**[ID VIP 10641] - Parco fotovoltaico della potenza di 24,60 MW e di un impianto di produzione idrogeno da 4 MW con due elettrolizzatori e relative opere di connessione alla RTN, da realizzarsi nel Comune di Statte (TA).**

**Istanza per il rilascio del Provvedimento di VIA statale ex art. 23 del D.lgs. n. 152/2006 e ss.mm.ii.**

**Proponente: BIO3 PV HYDROGEN S.R.L.**

Relazione tecnica a supporto dell'istruttoria sul progetto  
**ID\_VIP 10641**

Fig. 1 - Ubicazione dell'impianto rispetto al Sito d'Interesse Nazionale "Taranto".

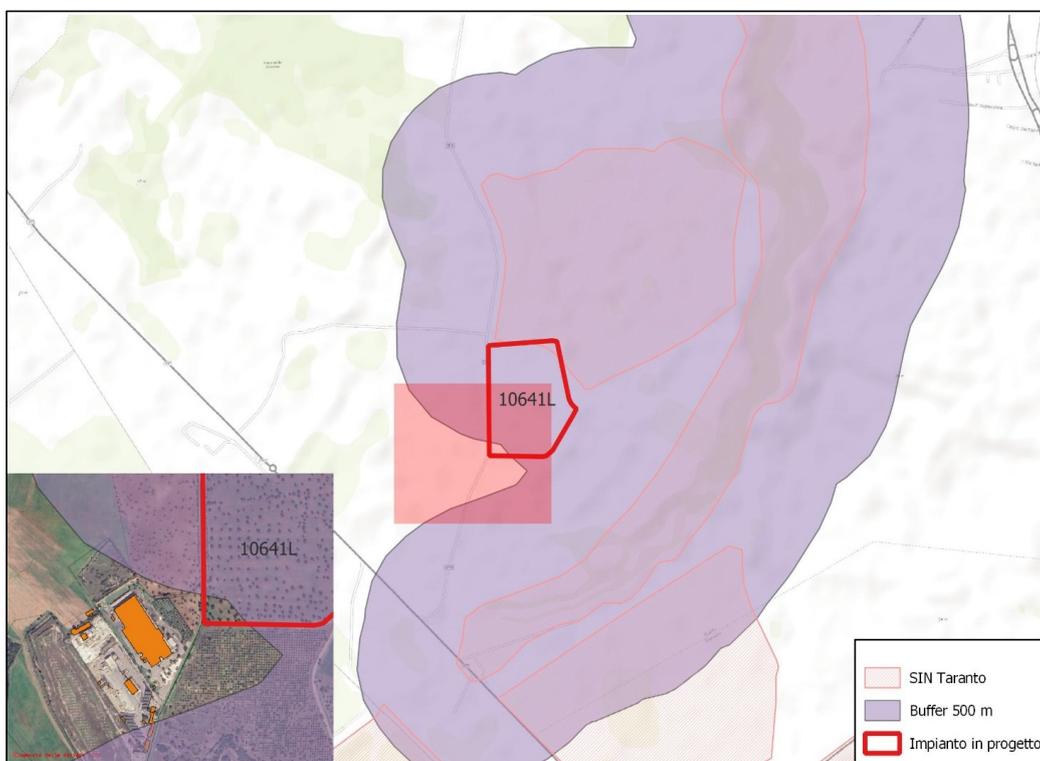
- **ricade** per piccola parte all'interno, e per il resto **quasi interamente** entro 500 dal perimetro del sito d'interesse nazionale **SIN Taranto**, istituito con la Legge 9 dicembre 1998, n. 426, sito oggetto di bonifica individuato ai sensi del Titolo V, Parte quarta, del decreto legislativo 3 aprile 2006, n.152, perimetrazione definita con Decreto del 10 gennaio 2000 del Ministero dell'Ambiente (vedi fig. 1); tale area ricade pertanto nella fattispecie di cui alla lettera c-ter, comma 8 art 20 DLgs 199/2021, che considera area idonea *"esclusivamente per gli impianti fotovoltaici...: 1) le aree classificate agricole, racchiuse in un perimetro i cui punti distino non più di 500 metri da zone a destinazione*

*industriale, artigianale e commerciale, compresi i siti di interesse nazionale*". La piccola porzione che, come risulta dalla fig. 1, risulta esterna al buffer di 500 m non è occupata dall'impianto fotovoltaico ma dalla sezione di produzione di idrogeno.

- **ricade parzialmente** entro 500 m da un impianto industriale, in particolare quello visibile nel dettaglio di figura 1, ubicato nel Comune di Statte, in catasto fabbricati al Foglio 22 particella, 133 sub 3, categoria catastale D/7 "Fabbricati costruiti o adattati per le speciali esigenze di un'attività industriale e non suscettibili di destinazione diversa senza radicali trasformazioni"; tale area è pertanto idonea ai sensi del citato articolo, comma 8, lettera c-ter, punto 2 "*le aree interne agli impianti industriali e agli stabilimenti... nonché le aree classificate agricole racchiuse in un perimetro i cui punti distino non più di 500 metri dal medesimo impianto o stabilimento*";

Fig. 2 - Ubicazione rispetto alle aree non idonee di cui al RR/24/2010

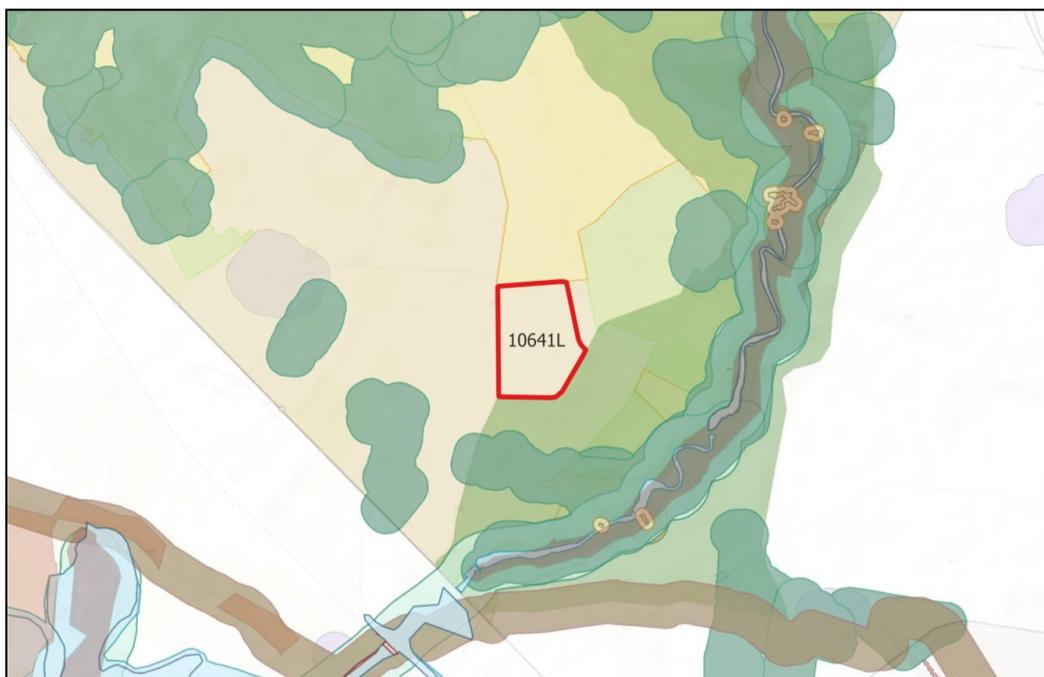
Come visibile in figura 2, l'impianto **ricade** interamente in una delle "aree non idonee". Si tratta in particolare della zona IBA139 "Gravine".

- L'area d'impianto non ricade tra quelle classificate come idonee all'installazione di impianti FER ai sensi del Regolamento Regionale n. 24 del 2010, perché interessata da zona IBA.
- Le opere di connessione sono importanti rispetto alla dimensione dell'impianto: il cavidotto di collegamento avrà una lunghezza di ben 18,8 km per collegare un impianto di 22,3 MW.
